**AVIS RELATIF A LA PROTECTION
CONTRE LES EVENTUELS EFFETS NOCIFS ET NUISANCES
PROVOQUES PAR LES RAYONNEMENTS NON IONISANTS
GENERES PAR DES ANTENNES EMETTRICES STATIONNAIRES**

Commune : CHARLEROI - Exploitant : ORANGE

Référence exploitant : 286C1_5 & 30405C1_5 & 40405C1_5 & 50405C1_5

Rapport n° 1836 / 2023

Figure 1 : Vue en plan des lieux de séjour et des points de contrôle

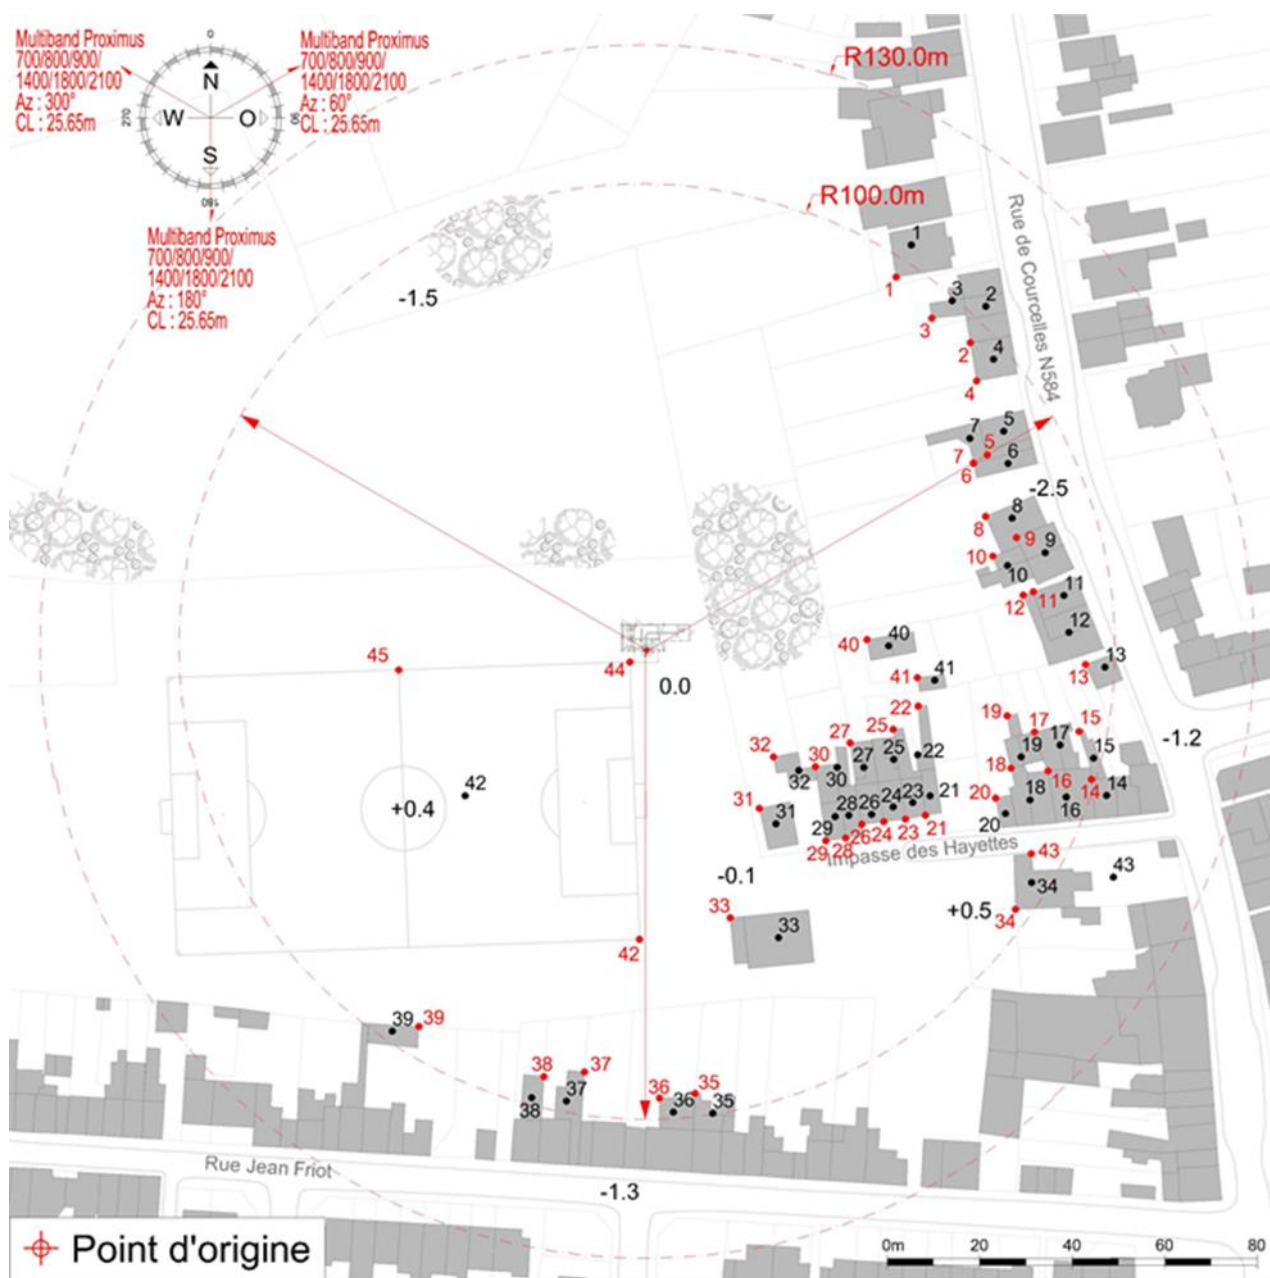
- le numéro du point de contrôle repris sur un des plans de la figure 1;
- le numéro du LS dans lequel se trouve le point de contrôle de la 1^{ère} colonne ;
- l'atténuation d'obstacle prise en compte pour le calcul de l'indice d'exposition dans le LS ;
- le résultat du calcul de l'indice d'exposition.

En ce qui concerne les antennes de l'installation mentionnées dans le tableau 1, la distance maximale à laquelle la limite pourrait être atteinte, à l'extérieur, est égale à 65,7 m. S'il n'y a pas de LS à une distance inférieure, les antennes respectent forcément la limite d'immission.

Dans le cas des LS situés à l'intérieur des bâtiments, une atténuation d'obstacle est prise en compte et il en résulte que la distance maximale à laquelle la limite pourrait être atteinte se réduit à 46,5 m.

Les résultats de l'évaluation décrite au paragraphe 4 indiquent que les antennes émettrices stationnaires de l'installation faisant l'objet du présent avis ne produisent pas, dans un lieu de séjour, un rayonnement électromagnétique maximum supérieur aux limites fixées à l'article 4 du décret.

Figure 2 : Vue en plan des installations d'antennes dans un rayon de 300 mètres autour de l'installation faisant l'objet de la demande d'avis

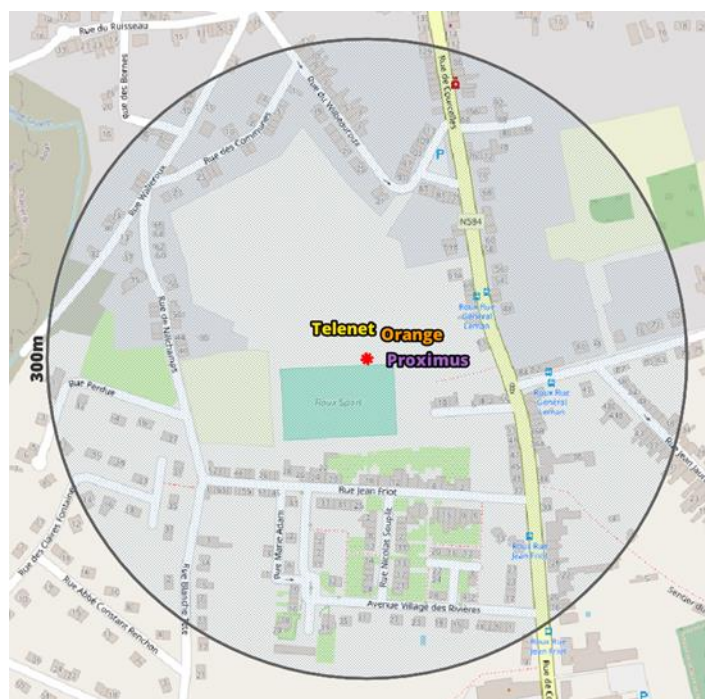
Le plan en projection verticale de la figure 2 indique la localisation des antennes actives éventuelles visées par le décret et situées dans un rayon de 300 mètres autour de l'installation référencée dans le paragraphe 2. Les données de localisation de ces antennes et les avis correspondant sont accessibles via le cadastre en ligne des antennes émettrices stationnaires⁶.

Compte tenu du nombre d'installations localisées dans la figure 2, il apparaît que l'intensité du rayonnement électromagnétique généré, dans les lieux de séjour situés à proximité de l'installation référencée dans le paragraphe 2, par l'ensemble des antennes émettrices stationnaires de l'ensemble des exploitants du même site d'antennes émettrices stationnaires respecte la limite fixée à l'article 4, § 2 du décret.
